# 明溪县全域旅游基础设施提升工程 (南山遗址服务设施建设项目) 项目方案调整

福建百禾市政建筑设计有限公司

2024.03

# 明溪县全域旅游基础设施提升工程 南山遗址服务设施建设项目方案调整说明

一层平面图

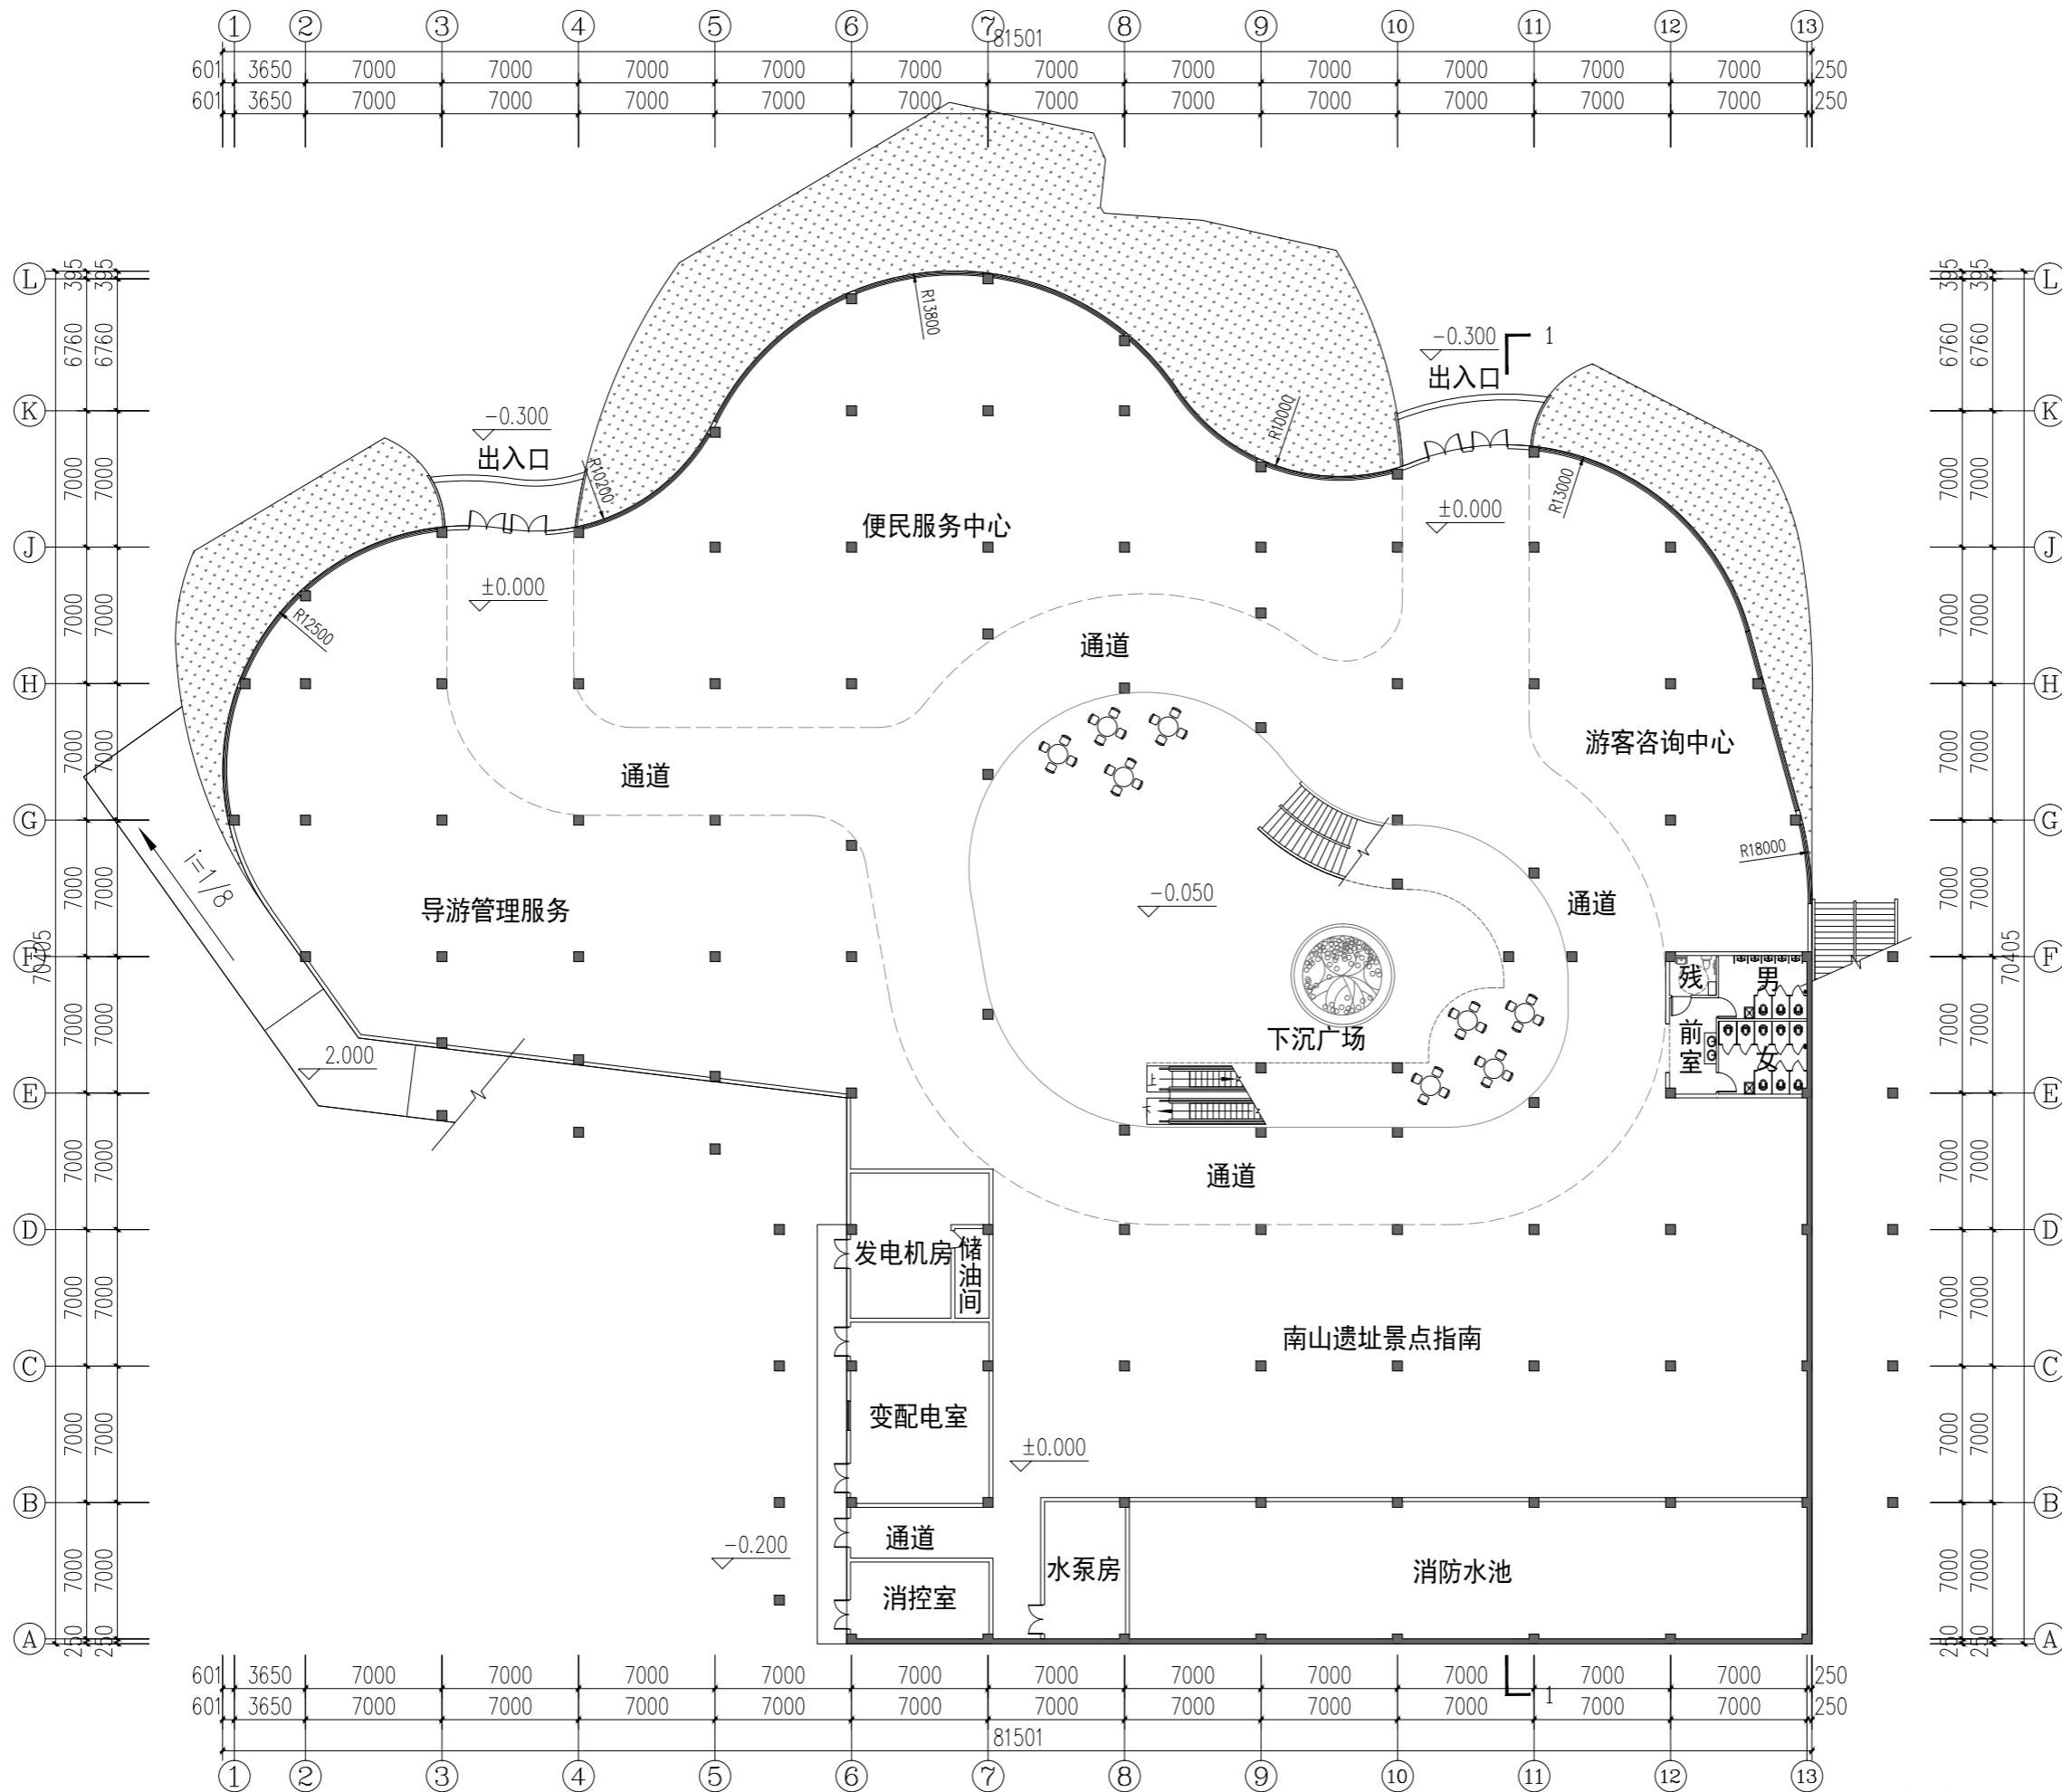
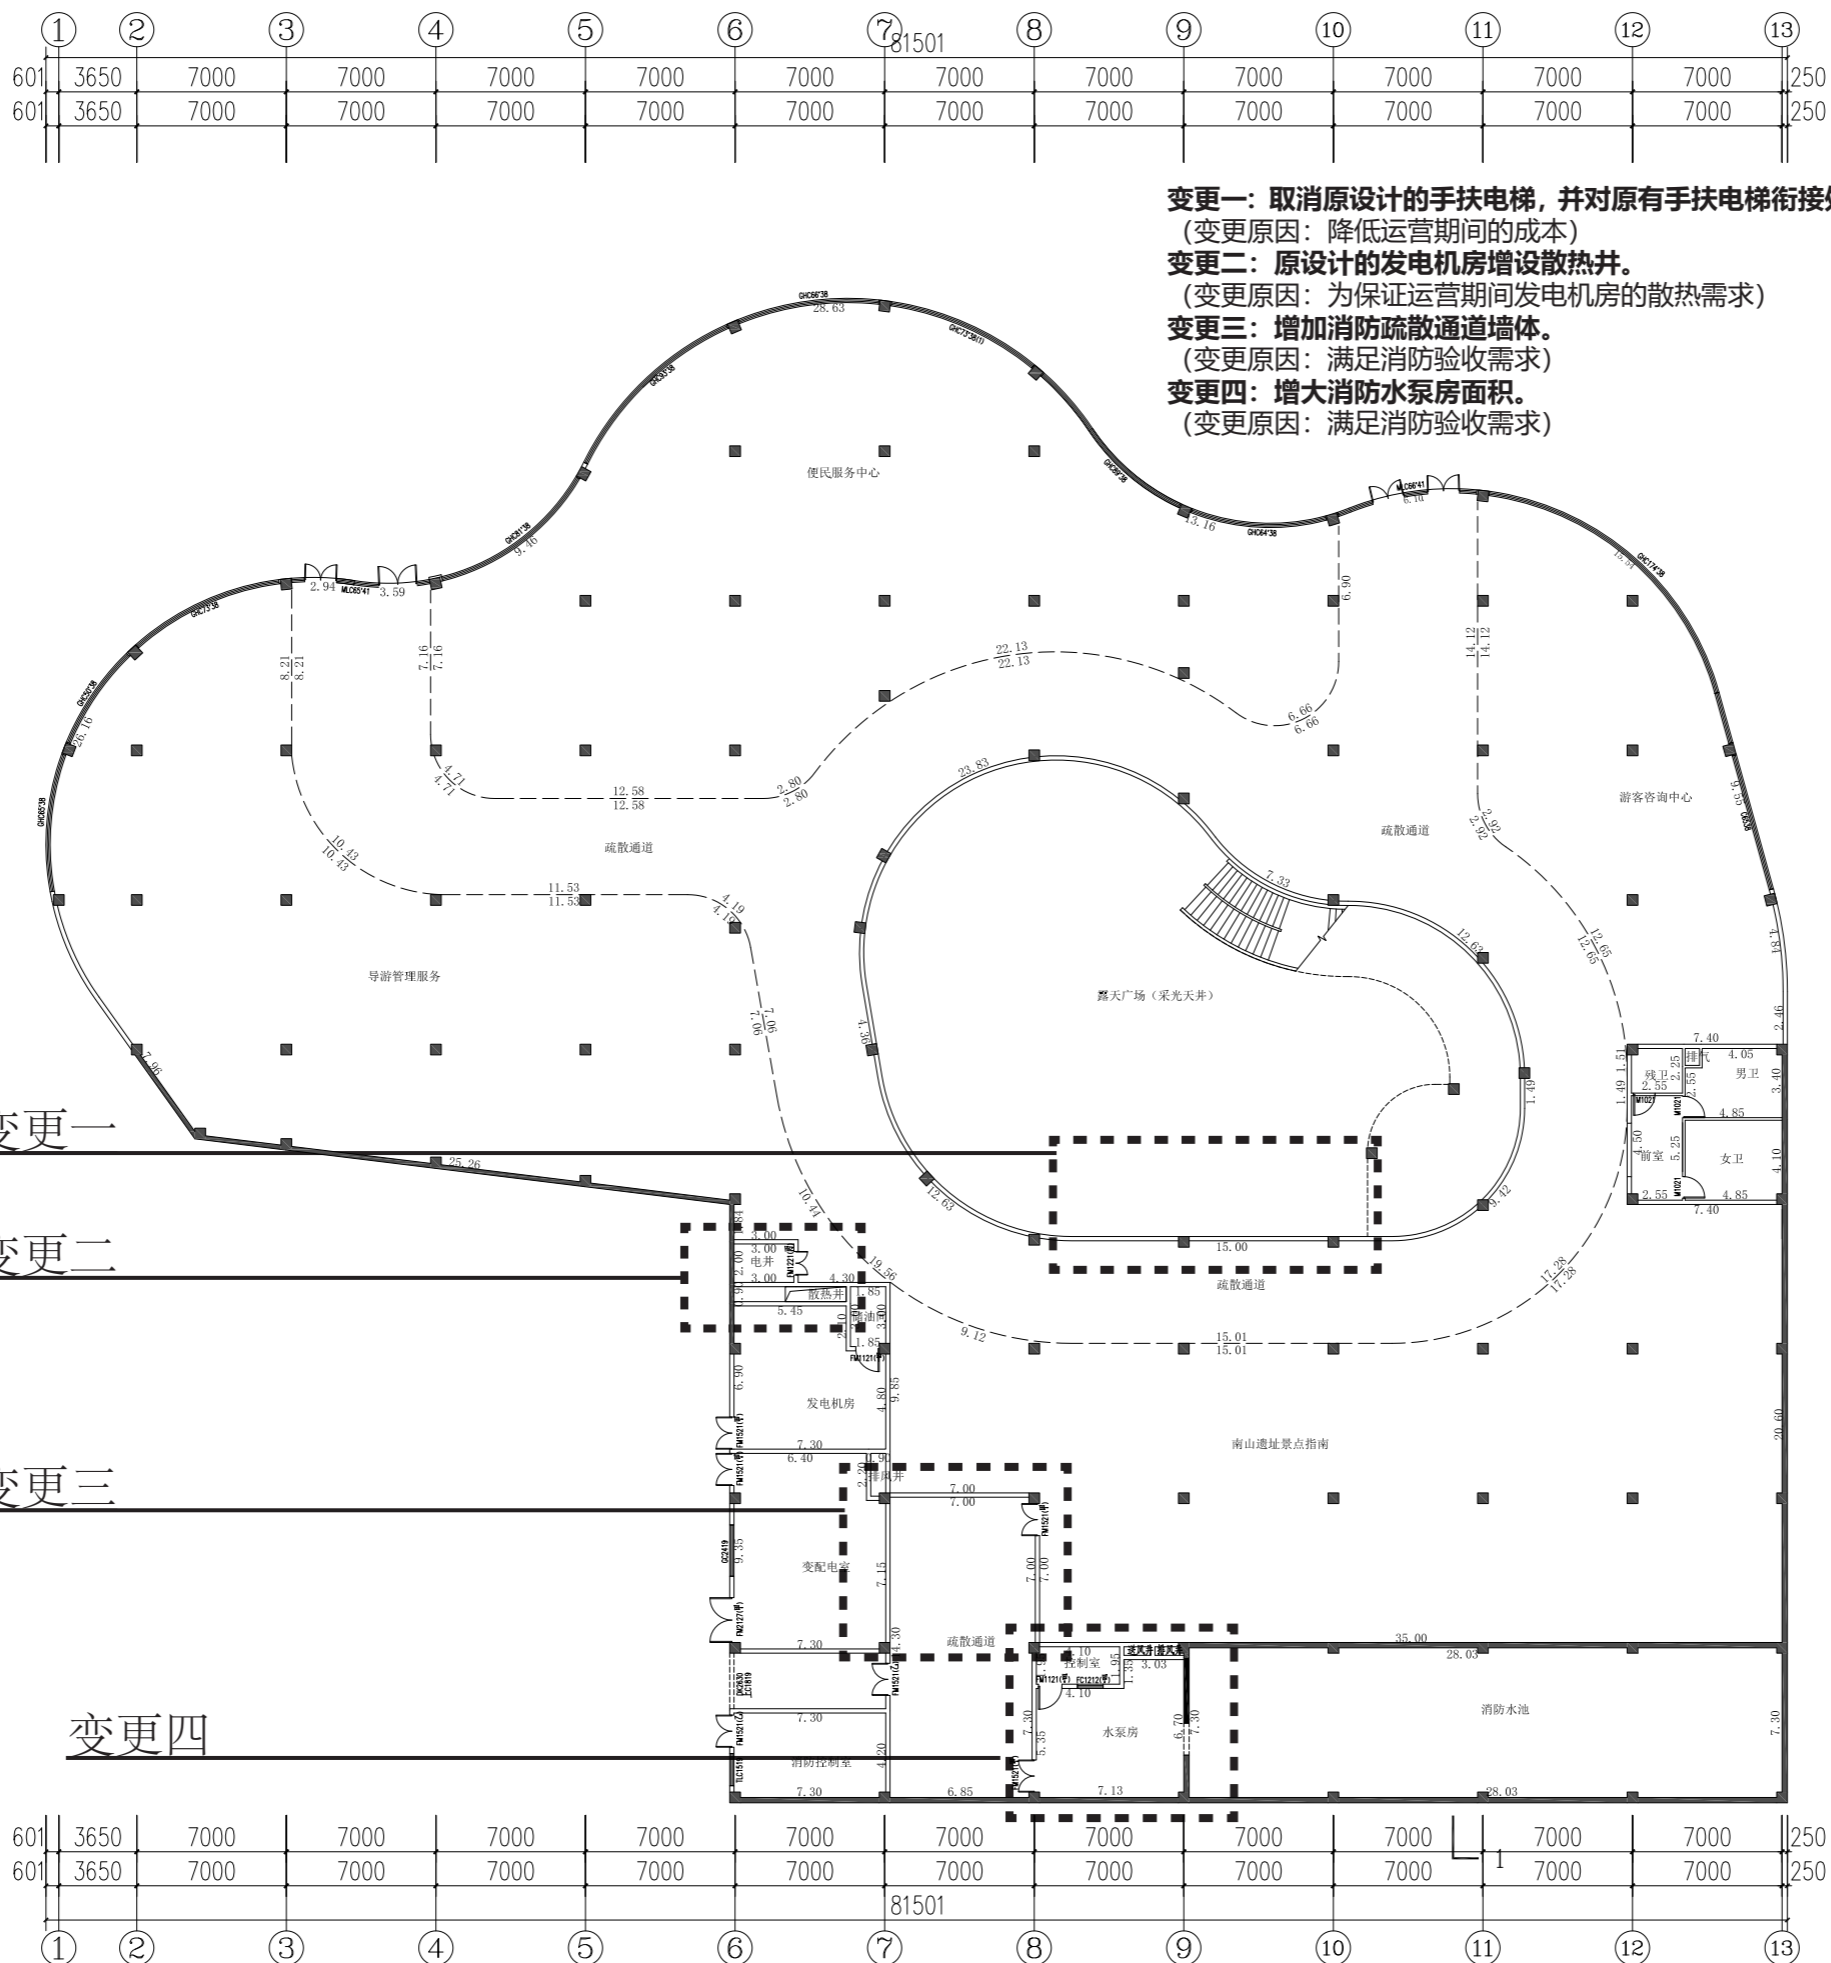
**变更一：取消原设计的手扶电梯，并对原有手扶电梯衔接处设置了玻璃栏杆。**

(变更原因：降低运营期间的成本)

**变更二：原设计的发电机房增设散热井。**

(变更原因：为保证运营期间发电机房的散热需求)

**变更三：增加消防疏散通道墙体。**

(变更原因：满足消防验收需求)

**变更四：增大消防水泵房面积。**

(变更原因：满足消防验收需求)

- 变更一: 取消原设计的手扶电梯, 并对原有手扶电梯衔接处设置了玻璃栏杆.**  
(变更原因: 降低运营期间的成本)
- 变更二: 原设计的发电机房增设散热井.**  
(变更原因: 为保证运营期间发电机房的散热需求)
- 变更三: 增加消防疏散通道墙体.**  
(变更原因: 满足消防验收需求)
- 变更四: 增大消防水泵房面积.**  
(变更原因: 满足消防验收需求)
